长春肿瘤医院头颈部 X 射线放射外科治疗系
统核技术利用项目

环境影响报告表

(报批版)

**长春肿瘤医院头颈部 X 射线放射外科治疗系统核技术利用项目
环境影响报告表修改意见单**

图 9-6 ZAP-X 设备周围电子控制区范围参考图

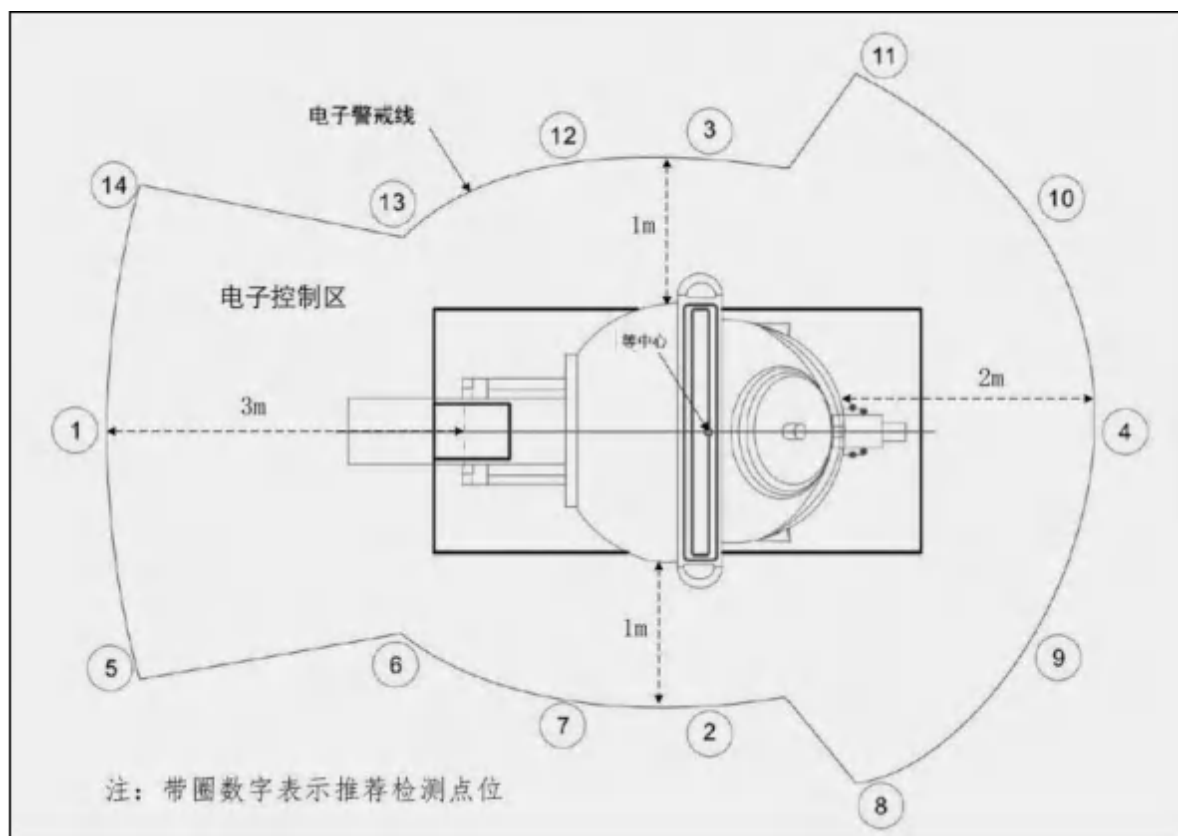
序号	专家意见	修改页码
1	补充原有核技术利用项目及辐射安全管理情况。	P5、P6、P53、P54
2	复核 ZAP-X 治疗室环境影响预测分析内容。	P40、P41、P42、P43、P44、P45、P48
3	完善安全联锁内容。	P33、P34、P35、P36
4	完善附图。	附图 3、附图 4、图 9-6、图 10-1、图 10-6、图 11-1、图 11-2
